Правила № 39 (механизм для измерения скорости)

Предложение по поправкам серии 01 к Правилам № 39 (механизм для измерения скорости)

**Представлено экспертом от Международной автомобильной
федерации***

Воспроизведенный ниже текст был подготовлен экспертом от Международной автомобильной федерации (ФИА) с целью предложить дальнейшие поправки к предложению, представленному Бельгией по требованиям к эффективности, касающимся установки одометров на транспортных средствах (ECE/TRANS/WP.29/GRSG/2015/15). Изменения к документу ECE/TRANS/WP.29/GRSG/2015/15 выделены жирным шрифтом.

Образец А

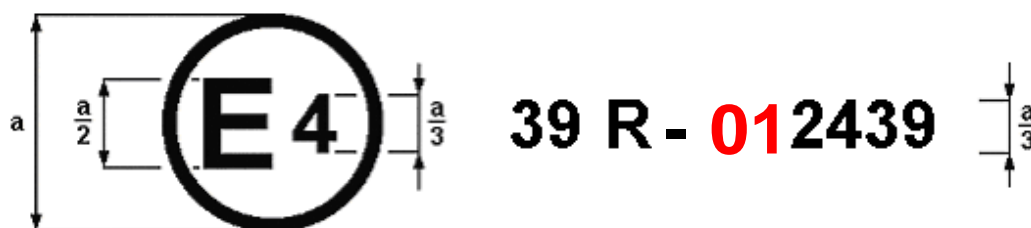
Приведенный выше знак официального утверждения, проставленный на транспортном средстве, указывает, что этот тип транспортного средства официально утвержден в Нидерландах (E 4) в соответствии с Правилами № 39. Номер официального утверждения указывает на то, что официальное утверждение было предоставлено в соответствии с требованиями Правил № 39 с внесенными в них поправками серии 01.

Образец В

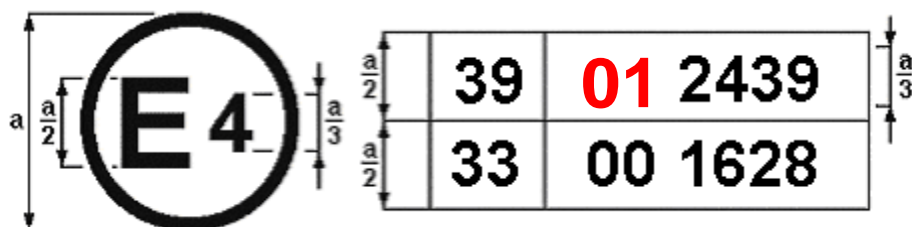
Приведенный выше знак официального утверждения, проставленный на транспортном средстве, указывает, что этот тип транспортного средства официально утвержден в Нидерландах (E 4) в соответствии с правилами № 39 и 33¹. Номера официального утверждения указывают на то, что в момент предоставления соответствующих официальных утверждений Правила № 39 включали поправки серии 01, а Правила № 33 были по-прежнему в первоначальном варианте.

Рис. 1
Объект оценки (обзор системы)

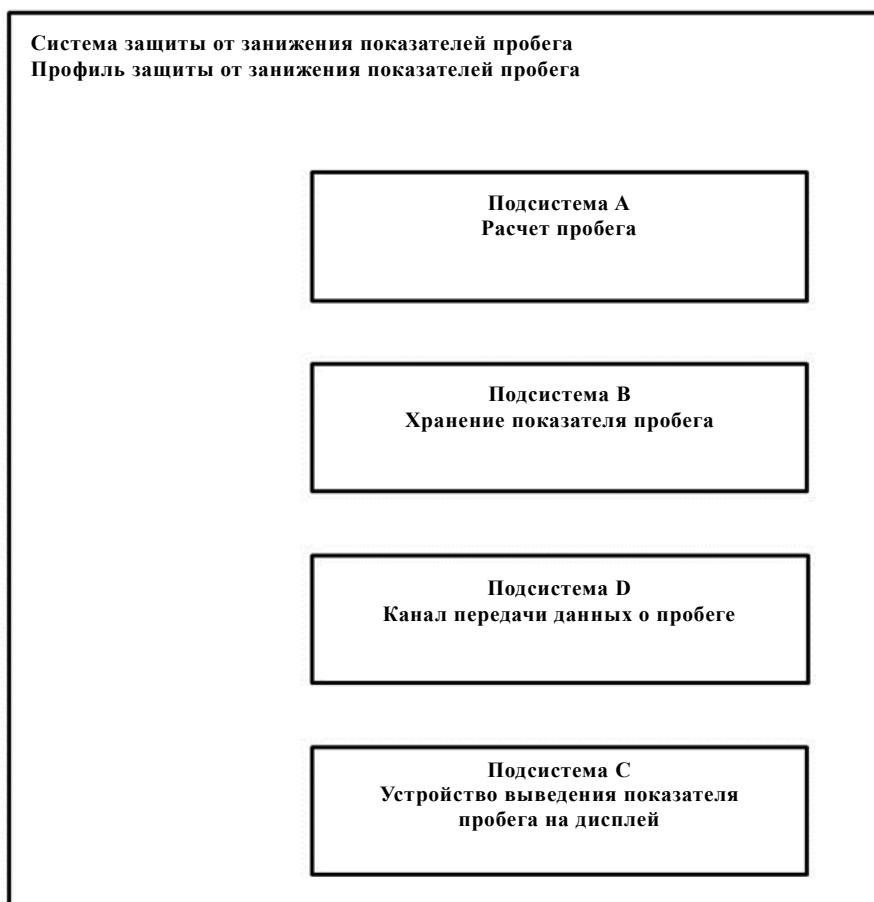
Профиль защиты охватывает всю систему одометра в связи с противоправным искажением показателей пробега, а также все соответствующие сценарии использования, возникающие на протяжении всего срока эксплуатации транспортного средства. Таким образом, применительно к профилю защиты ОО состоит из соответствующих подсистем. С учетом граничных параметров категорий подсистем и систем, можно выделить четыре подсистемы, подверженные противоправному занижению показателей пробега:

обязательное использование самой современной технологии шифрования при передаче через канал связи сохраненного значения (подсистема В) на устройство вывода данных на дисплей (подсистема С).
